DODATEK Č. 2 KE SMLOUVĚ

číslo: 29030014512

- 1) Smluvní strany uzavřely dne 11. 5. 2016 smlouvu o Dílo – stavební úpravy Údolní 53 pro FAVU VUT v Brně (dále jen „Smlouva“).
- 2) Účelem tohoto dodatku je v souladu s ujednáním článku V odst. 4 písm. e) Smlouvy písemně stvrdit dohodu smluvních stran ohledně variací (změn) díla, jejichž obsah a rozsah je uveden ve změnových listech č. 15, 18 až 25, 27 až 31, 33 až 36, které jsou nedílnou přílohou tohoto dodatku.

ZMĚNOVÝ LIST – REKONSTRUKCE ÚDOLNÍ 53 PRO FAVU

PŘÍLOHA ZL Č. 2 – FOTODOKUMENTACE STAVU PODIA V 5.NP OBJEKTU U4

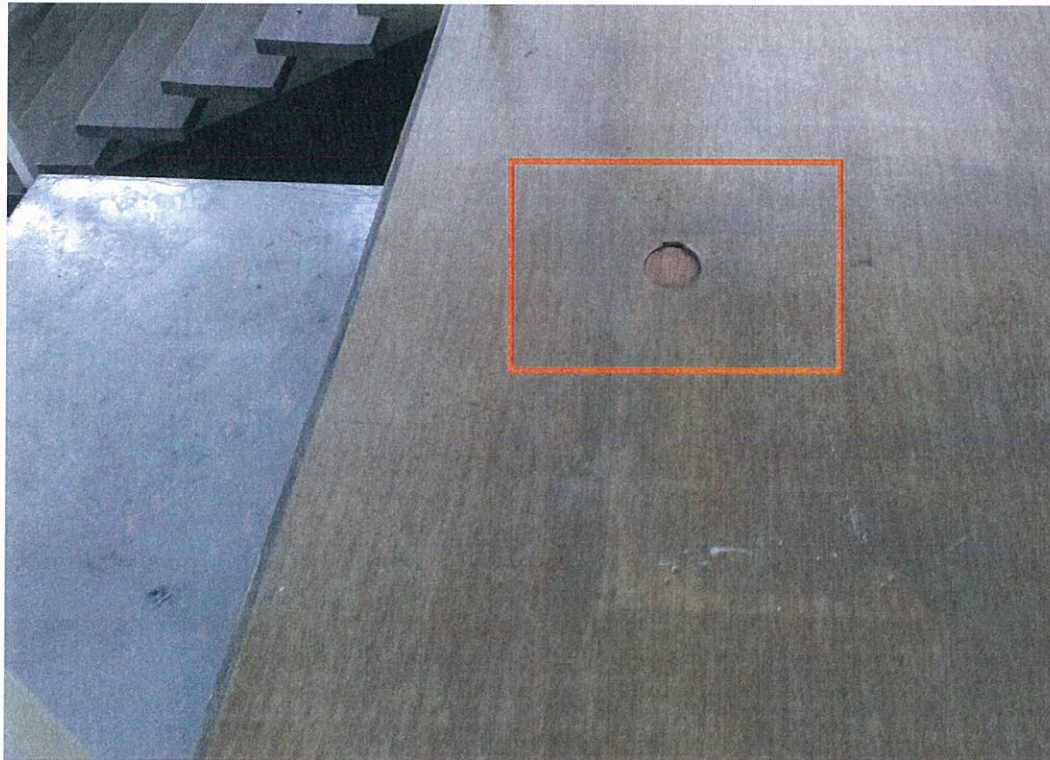
Objednatel (O): VUT v Brně Antonínská 548/1, 601 90 Brno Zhotovitel (GD): ESOX, spol. s r.o. Libušina třída 23, 623 00 Brno TDI: Pokorný engineering Hlinky 114, 603 00 Brno GP: PROMED s.r.o. Žitná 1495/19, 621 00 Brno	Registrační číslo Změnového listu (ZL) : 22	Navrhovatel O	Číslo SO nebo PS SO 04	Pořadové číslo ZL 22
	Datum vydání ZL :	22.08.2016	vyplní navrhovatel	
	Datum schválení nebo zamítnutí ZL :	29.08.2016	vyplní objednatel	
	Změna má vliv do následujících profesí:	ASŘ	vyplní GP	
	Změna má vliv do následujících stavebních objektů (SO) nebo provozních souborů (PS) :	SO 04	vyplní GP	
Název změny: Zábradlí a podlaha podia 5NP U4				
Předmět a popis změny: Předmětem změny je vyspravení dřevěné podlahy podia vč. nášlapné vrstvy z linolea, výměna dvou kusů dřevěných schodišťových stupňů a realizace ocelového zábradlí podél podia a u schodišť v celkové délce 21,2 bm.				
Důvod změny: Během rekonstrukce bylo zjištěno lokální poškození (propadení) podlahy dřevěného podia v m.č. 501a – ateliér malířství, dále poškození (degradaci) dvou stupňů schodiště na podium a chybějící části čelního dřevěného obkladu podia. Tyto drobné poruchy a vady nebylo možno během průzkumu spojeného s přípravou záměru zjistit, neboť místnost sloužila jako sklad nábytku předchozího uživatele, FSI VUT v Brně. Bez doplnění a výměny poškozených a chybějících částí podia jej nelze bezpečně užívat. Současně s tím objednatel rozhodl o doplnění zábradlí podél podia a u schodišť na podium tak, aby konečné řešení splňovalo nároky na bezpečnost provozu výukového zařízení a nároky vyplývající z ČSN. Zábradlí nebylo v DPS a VV, které tvoří ZD akce obsaženo, protože zadavatel ani odborný projektant si tuto skutečnost ani při vynaložení náležité péče neuvědomili. A to zejména z důvodu nedostatečného přístupu do místnosti sloužící v době projektování jako sklad.
